改善箇所説明図

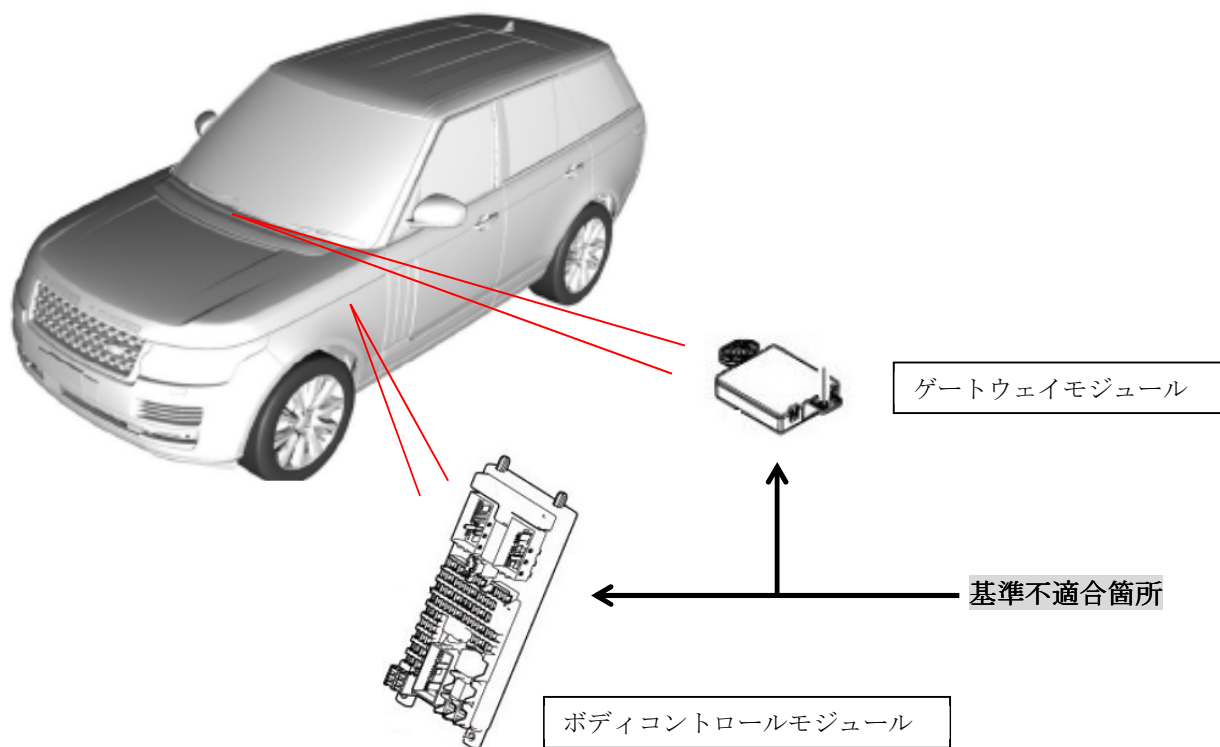
〔 前面方向指示器バルブ切れ検知プログラムが不適切なため、当該バルブ切れが発生した場合に、運転者に対するバルブ切れ警告機能（側面方向指示器、後面方向指示器及びインストルメントクラスター内の方向指示表示灯の点滅回数変化並びに方向指示器作動音の発生周期変化）が作動しない。 〕

全車両、バルブ切れ検知プログラムを修正する。
